**Gutachterliche Stellungnahme zum
"Plan Endlager für radioaktive Abfälle
Schachtanlage Konrad, Salzgitter"
des Bundesamtes für Strahlenschutz**

Erstellt im Auftrag der Stadt Salzgitter

Erstellt von der Gruppe Ökologie
im Auftrag der Stadt Salzgitter
Oktober 1991

Abb. 5-1: Vergleich der thermischen Lastbedingungen mit anderen Temperatur-Zeit-Verläufen

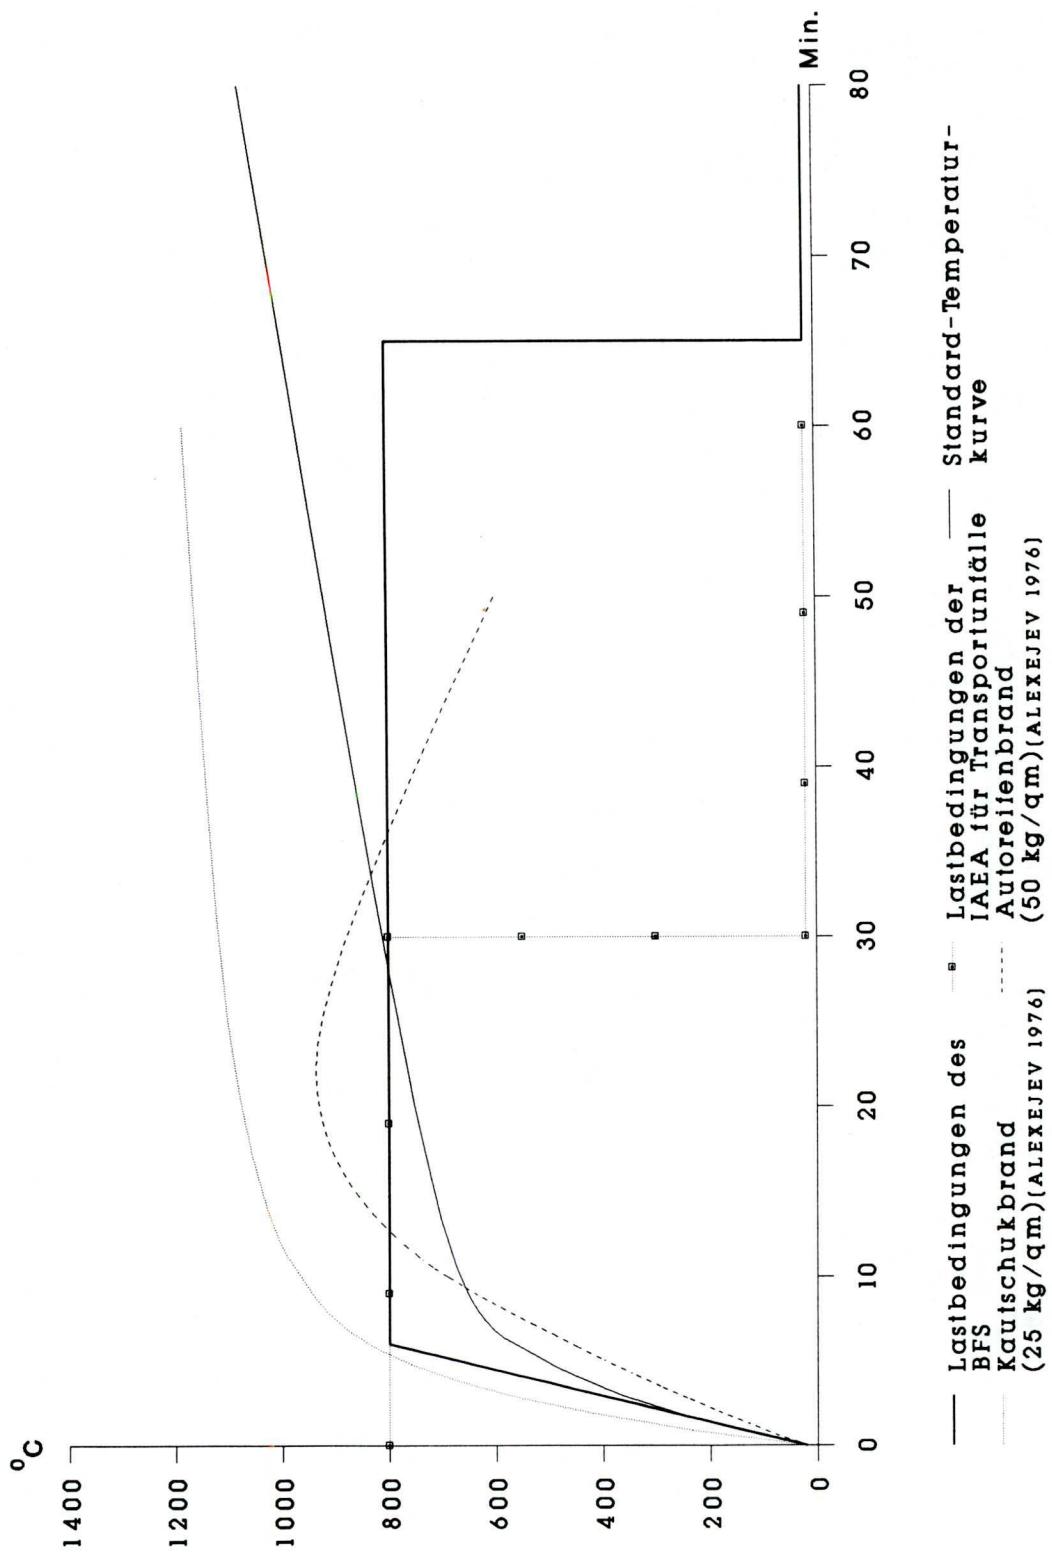
Es muß angenommen werden, daß bei Bränden in großen Räumen Temperaturen an den Abfallbehältern von bis zu 1100° C auftreten. In untertägigen Anlagen kann es je nach Geometrie des Grubenganges durchaus zu Temperaturen von mehr als 1200° C an den Abfallbehältern kommen.

Auf Grund der in der Flammenzone erreichbaren Temperaturen muß mit einem Bersten der Stahl- oder Betonbehälter gerechnet werden. Es kann dabei nicht von einer ausreichenden Rückhaltung der brennbaren radioaktiven Abfälle ausgegangen werden. Es ist eher wahrscheinlich, daß die vorhandenen brennbaren Stoffe, zum Beispiel das Bitumen, an der weiteren Verbrennung zumindest teilnehmen und einen eigenen zusätzlichen Anteil zur weiteren thermischen Belastung liefern werden. In diesen Fällen muß sogar von der vollständigen Freisetzung des Radionuklidinventars ausgegangen werden. Bei einem übertägigen Brand an einem Transportfahrzeug wäre das das gesamte Nuklidinventar der Ladung des Transportfahrzeuges bzw. der zusammenstehenden Fahrzeuge. Bei einem untertägigen Brand an Abfallgebinden wäre das das gesamte Nuklidinventar der sich im Brandbereich befindenden Gebindeeinheiten. Im ungünstigsten Fall können das sogar alle Gebinde einer Einlagerungskammer sein. Diese Argumentation zeigt, daß im Störfall nicht von einer ausreichenden Rückhaltung des Nuklidinventars durch die Abfallverpackungen ausgegangen werden kann.

Abbildung 3.9.4/1: Zeitabhängiger Toxizitätsindex der Abfälle für das Endlager Konrad und Vergleich mit der natürlichen Radiotoxizität der Endlagerformation.

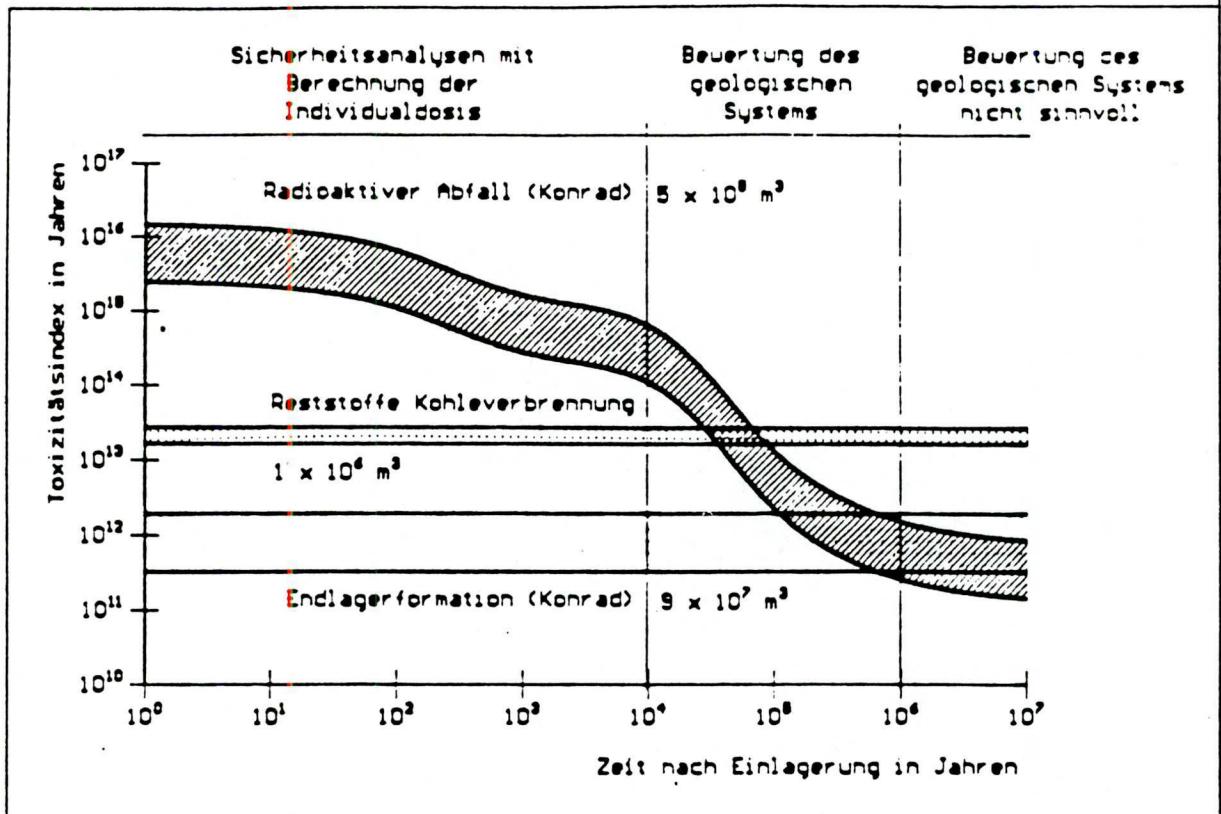
Geändert hat sich jedoch einiges bezüglich der Heranziehung von Toxizitätsvergleichen. Im BfS-Plan wird nicht mehr angeführt, daß die zeitliche Begrenzung auf 10 000 Jahre ausreichend sei. Im PTB-Plan basierte die Einschätzung auf einem Vergleich zwischen dem Gefährdungspotential radioaktiver Abfälle mit Reststoffen aus der Kohleverbrennung. Die Reststoffe aus der Kohleverbrennung tauchen im BfS-Plan nur in einer Abbildung (zur Nachvollziehbarkeit der Abbildung s. u.) (Abb. 3.9.4/1) wieder auf, stehen jedoch in keiner Verbindung zu inhaltlichen Aussagen im Text.

Zur Nachvollziehbarkeit der Abb. 3.9.4/1:

Dafür wird im BfS-Plan ein neuer Radiotoxizitätsvergleich zwischen den radioaktiven Abfällen und der natürlichen Radioaktivität der Endlagerformation gewählt, um zu begründen, daß nach Ablauf der Zeit für die Rückhalteleistung des Gesteins keine Gefährdung von den freigesetzten Stoffen ausgeht. "Die berechneten Rückhaltungszeiträume müssen vor dem Hintergrund bewertet werden, daß die Radiotoxizität der Abfälle nach einigen 100 000 Jahren mit der natürlichen Radiotoxizität der Endlagerformation vergleichbar ist" (Abb. 3.9.4/1), BfS-Plan). Abgesehen von grundsätzlichen Schwierigkeiten und Bedenken, die mit Toxizitätsvergleichen verbunden sind [s. GRUPPE ÖKOLOGIE 1989], ist der im BfS-Plan angeführte Toxizitätsvergleich in keiner Weise nachvollziehbar:

Unabhängig von der Unmöglichkeit, den Vergleich zwischen der Radiotoxizität der Abfälle und der Endlagerformation nachvollziehen zu können, ist die im BfS-Plan auf Seite 3.9-50 getroffene Aussage nicht richtig. An dieser Stelle heißt es, daß nach einigen 100 000 Jahren die Radiotoxizität der Abfälle mit der natürlichen Radiotoxizität der Endlagerformation vergleichbar sei. Verwiesen wird in diesem Zusammenhang auf Abb. 3.9.4/1. Diese Abbildung läßt jedoch auch eine genau gegenteilige Interpretation zu. Für die Radiotoxizität der Abfälle und der Endlagerformation sind offensichtlich Bandbreiten angegeben. Aus den Schnittpunkten der begrenzenden Kurven läßt sich ersehen, wann die Radiotoxizität zwischen Abfällen und Endlagerformation gleich ist. Dies ist frühestens nach 100 000 Jahren möglich. Im ungünstigsten Fall liegt der Zeitpunkt weit jenseits von 1 E-7 Jahren, der genaue Schnittpunkt ist der Abbildung gar nicht mehr zu entnehmen (liegt außerhalb der Abbildung). Dies bedeutet - unter der Voraussetzung, daß die Bezugsysteme für den Radiotoxizitätsvergleich stimmen - daß nach 300 000 Jahren (berechneter Rückhalteleistungszeitraum für I-129) die Radiotoxizität der Abfälle keinesfalls auf die natürliche Radiotoxizität der Endlagerformation abgeklungen ist. Deshalb kann mit diesem Vergleich auch nicht die Aussage untermauert werden, daß die Freisetzung von I-129 "zu effektiven Äquivalentdosen im Schwankungsbereich der natürlichen Strahlenexposition" führen (BfS-Plan, Seite 3.9-50).
